Ministerie van Verkeer en Waterstaat
Directoraat-Generaal Rijkswaterstaat
Directie Zeeland

Van
J.W. Slager
Datum
9 mei 2001
Onderwerp
Bestekwijziging Biezelingsche Ham

Doorkiesnummer
0113-241379
Bijlage(n)
2 situatie tekeningen
Kenmerk
PZDB-M-01038

Figuur 4
Glooiingskaart
ontwerp

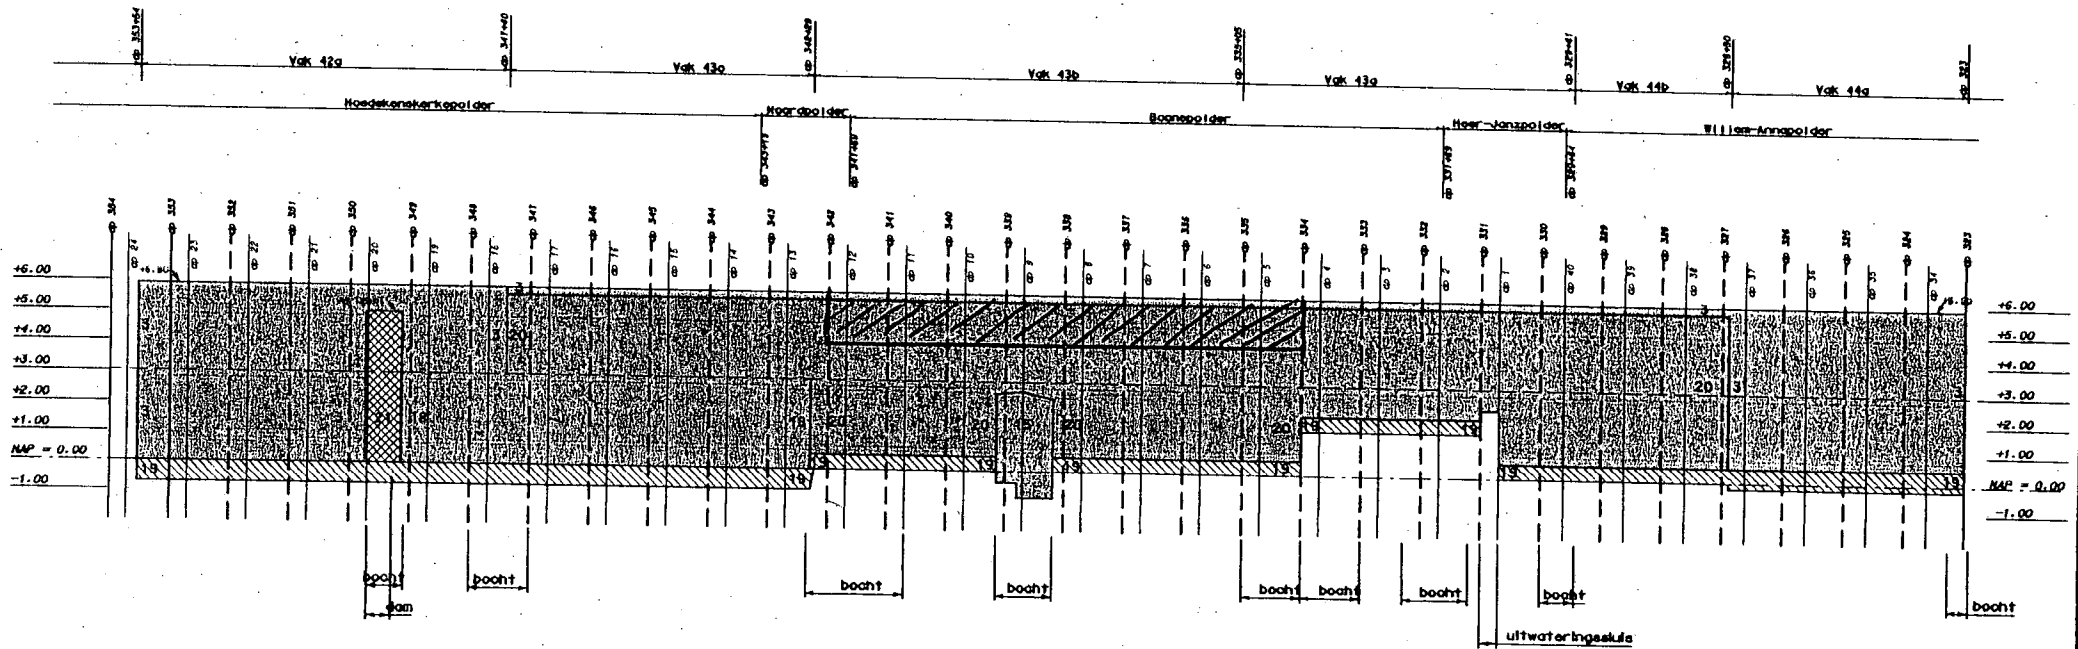
Een groot deel van de boventafel van het dijkvak Biezelingsche Ham wordt volgens plan uitgevoerd met gekantelde blokken die vrij komen bij dijkvakken elders. Als gevolg van problemen bij de gunning van het dijkvak Paviljoen en de mond- en klauwzeer epidemie komen op dijkvakken elders niet voldoende oude blokken vrij. Het exacte aantal is nog niet aan te geven maar naar schatting gaat het om 5000 m².

Het is de bedoeling om deze 5000 m² nu uit te voeren in betonzuilen van voldoende dikte. Deze constructie is volgens de huidige Milieu-inventarisatie ingedeeld in de klasse "redelijk goed". De gekantelde blokken zijn één klasse lager ingedeeld.

Het is niet mogelijk met de zuilen te beginnen direct aansluitend op de uitwateringssluis (dijkpaal 331) omdat ook hier voorlopig onvoldoende gekantelde blokken van de juiste dikte aanwezig zijn voor de opbouw van de dijk. De enige plaats waar de aannemer kan beginnen is dijkpaal 334. Het traject loopt dan tot dijkpaal 342+ 25 m. De zone loopt van N.A.P. +4.00 m tot N.A.P. + 6.00 m.
